DETERMINAZIONE DEL DIRIGENTE SEZIONE AUTORIZZAZIONI AMBIENTALI 4 febbraio 2022, n. 37
ID VIA 501 - Art. 27 bis del D.Lgs. 152/2006 e s.m.i. - Provvedimento Autorizzatorio Unico Regionale per il progetto realizzazione della "Strada litoranea interna - Regionale n. 8 e connessa viabilità minore da Talsano ad Avetrana". Proponente: Provincia di Taranto.

fig.1: Rappresentazione su ortofoto del tratto di Strada litoranea oggetto di intervento

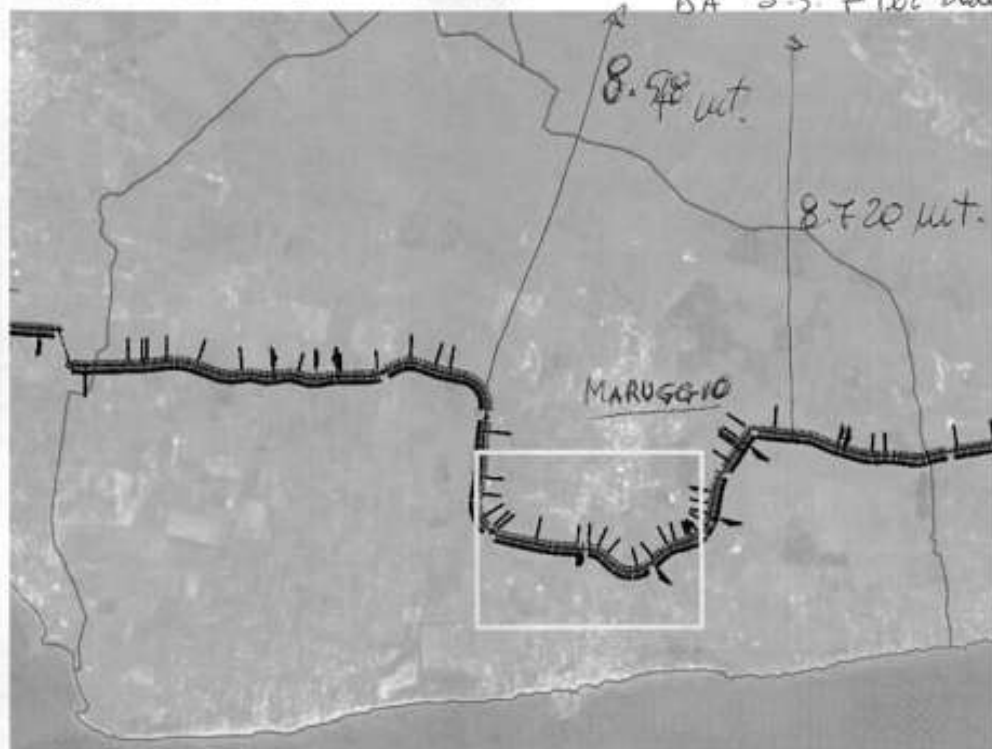
In tale zona, il tratto in variante interferisce con le aree a diversa pericolosità idraulica riportate nel PAI vigente nel Comune di Maruggio approvato con Delibera n. 15 del 30/05/2016 a conclusione del procedimento di riadozione del PAI attivato per effetto della sentenza n 128/09 del TSAP che contemplava un nuovo assetto della pericolosità idraulica del territorio comunale in parola.
